Onderwerp: FW: toetsing ontbrekende bijlages ontwerpnota Ellewoutsdijk

Aan : Projectbureau Zeweringen  
van : [REDACTED]  
Afschrift : [REDACTED]  
Datum : 13 april 2006  
Betreft : PROJECT ZEEWERINGEN, HAVEN ELLEWOUTSDIJK AANSLUITCONSTRUCTIES (WS DP 468)

Aan : Projectbureau Zeeweringen  
van : [REDACTED]  
Afschrift : [REDACTED] e [REDACTED]  
Datum : 25 april 2006  
Betreft : PROJECT ZEEWERINGEN, FORT ELLEWOUTSDIJK (ws DP 471)

## Erratum Ontwerprapport Ellewoutsdijk (Fort en Haven)

#### **Ad 3. onderhoudsweg ter plaatse van het afsluitmiddel.**

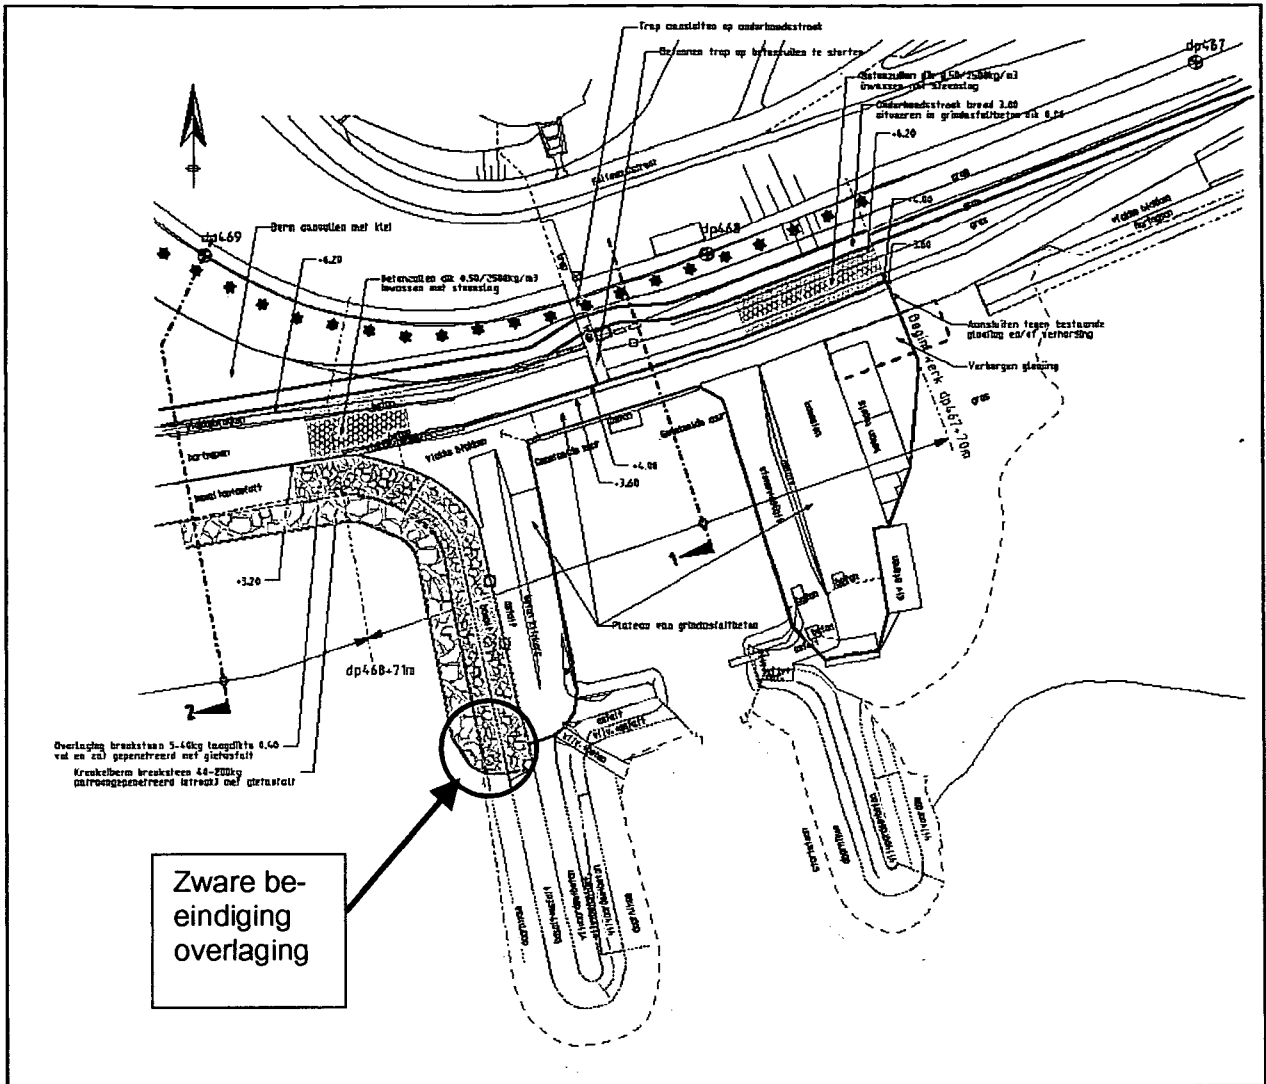
Ter plaatse van de tweede afsluitmiddel wordt de onderhoudsweg boven langs deze constructie geleid. Aan de bovenzijde wordt een betonconstructie om het afsluitmiddel gemaakt. Aan de benedenzijde wordt het talud van de bekleding dusdanig aangepast dat een goede afwatering is gewaarborgd.

### Principe oplossing bij haven Ellewoutsdijk

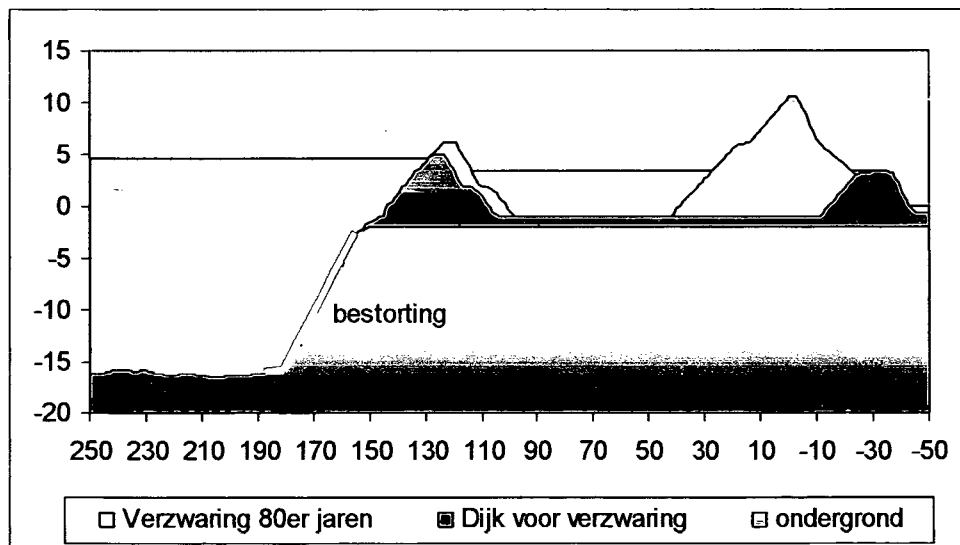
Gezien de aanwezigheid van oude restanten achter de kades en in de dijk over het gehele traject in de haven, wordt gekozen voor een oplossing aan de buitenkant van het dijklichaam. Hierdoor moet een deel van de havendam onder maatgevende omstandigheden blijven staan. Als oplossing is gekozen voor het overlagen van de havendam met gepenetreerde breuksteen over een lengte van 50 meter en een zware kreukelberm. De beëindiging van de overlaging moet zwaar worden uitgevoerd om doorgaande schadegroei te verhinderen dan wel sterk te vertragen (de beëindiging steekt 1 meter in de dijk en is minimaal 1 meter breed). Hierbij past ook een patroon gepenetreerde kreukelberm. In de bijlage wordt hiervan een principe schets gegeven.

Voor het dimensioneren van de patroon gepenetreerde kreukelberm en de overlaging zullen de vigerende ontwerpregels van het projectbureau worden gehanteerd. Als minimum dient wel te worden uitgegaan van een dikte van 30 cm. Door de zware beëindiging van de overlaging en de patroongepenetreerde kreukelberm zal schadegroei beperkter zijn dan destijds in 1990 is opgetreden bij de kop van de Sloehavendam waar voor een niet gepenetreerde basaltglooing na 24 uur stormbelasting de schade beperkt bleef tot een gat van  $\pm 200$  m<sup>2</sup>. Op basis hiervan wordt verwacht dat onder maatgevende omstandigheden bij een dergelijke constructie de schade zich maximaal over 10 meter zal uitstrekken, gerekend vanuit de beëindiging.

Ter beperking van de golfbelasting in de haven wordt als de dikte van de overlaging op de kruin uitgegaan van 1 meter.

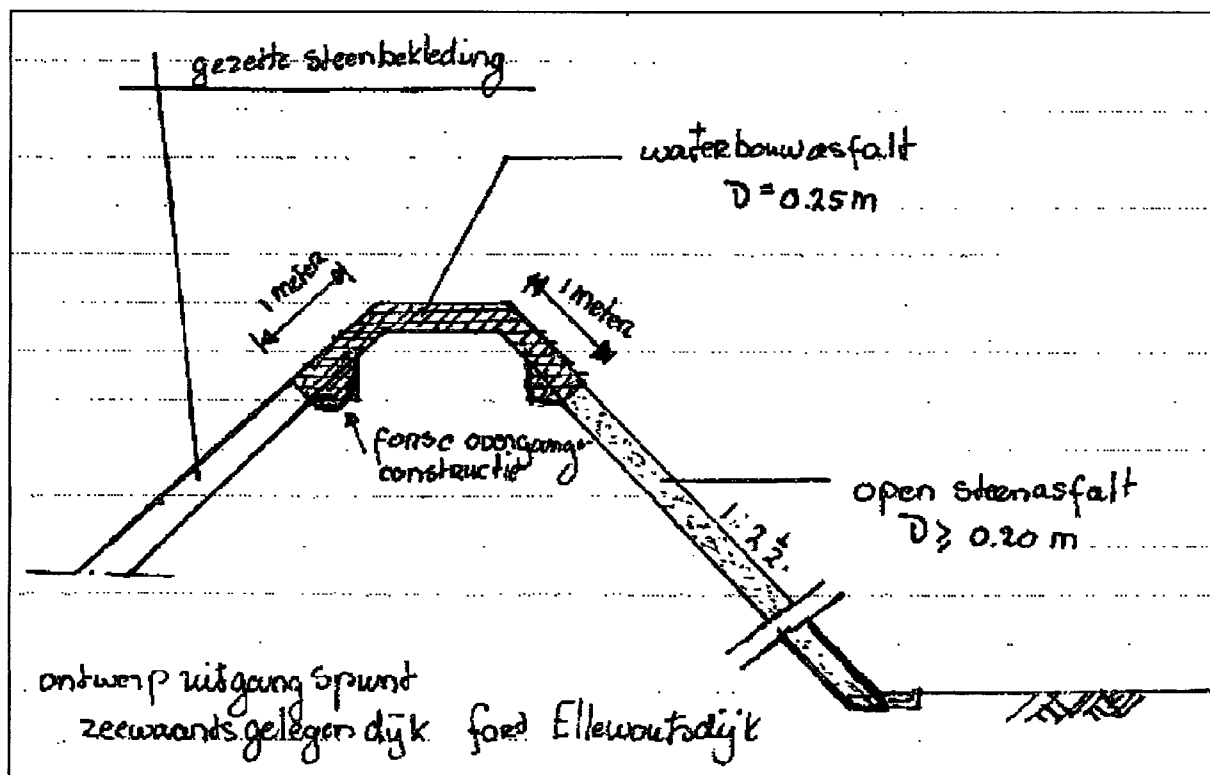
Op dit moment zijn voor asfaltbekledingen geen ontwerpregels beschikbaar voor dimensioneren van kruin en binnentalud. Wel is uit golfgoet onderzoek gebleken dat voor een gezette steenbekleding in het algemeen de benodigde steendikte maximaal 20% toeneemt t.o.v. de dijkbekleding op het buitentalud. Voor basalt is dit zelfs maximaal 50%. Een en ander is afhankelijk van de ligging de kruin t.o.v. de waterstand. Voor de situatie bij Ellewoutsdijk moet worden uitgegaan van de meest ongunstige situatie.

Voor asfaltbekledingen wordt aangenomen dat de toe te passen dikte 20% groter dan de berekende dikte voor het buitentalud van dijken. Dit geldt alleen nabij de kruin.

Het binnentalud is momenteel 1 : 2,1. De ondergrond bestaat waarschijnlijk grotendeels uit klei. Geadviseerd wordt om de kruin uit te voeren met waterbouwasfalt en lager op het binnentalud open steenasfalt toe te passen en het talud te verflauwen naar 1 op 2½. De dikte van het waterbouwasfalt is gebaseerd op deze helling. De dikte van open steenasfalt is praktisch bepaald.

# Erratum Figuur 2

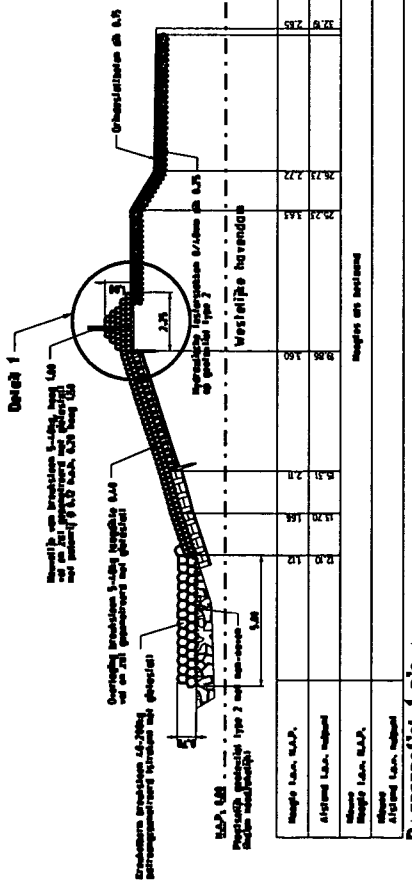
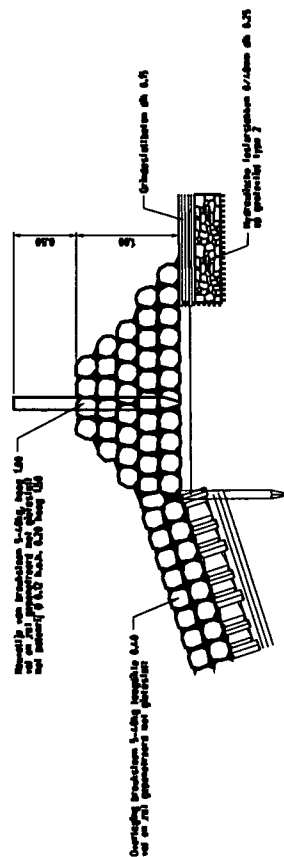
De westelijke havendam zal worden overlaagd (vol-en-zat) met een laagdikte van 40 cm, sortering 5-40 kg. Op de kruin zal een extra 'heuveltje' worden aangebracht, om golfoverslag in de haven te beperken (wens van de watersportvereniging). Dit heuveltje is 1,0 m hoger dan het bestaande niveau van de kruin (zie Figuur 2). Op dit heuveltje wordt een palenrij aangebracht (palen rond 12 cm, 5 per strekkende meter) die 0,5 m boven het heuveltje uitsteken.

voorgesteld in de memo van [REDACTED] zal een palenrij worden aangebracht die 0,5 m boven het heuveltje uitsteekt (zie figuur 2).

De beëindiging van de overlaging wordt zwaar uitgevoerd om doorgaande schadegroei te verhinderen dan wel sterk te vertragen (de beëindiging steekt 1m in de dijk en is 1 m breed. Op de kruin van de dam wordt grindasfaltbeton aangebracht (dikte 15cm, zie memo vdSande). Onder het grindasfaltbeton wordt een laag van 25 cm fosforslakken aangebracht op een geotextiel.
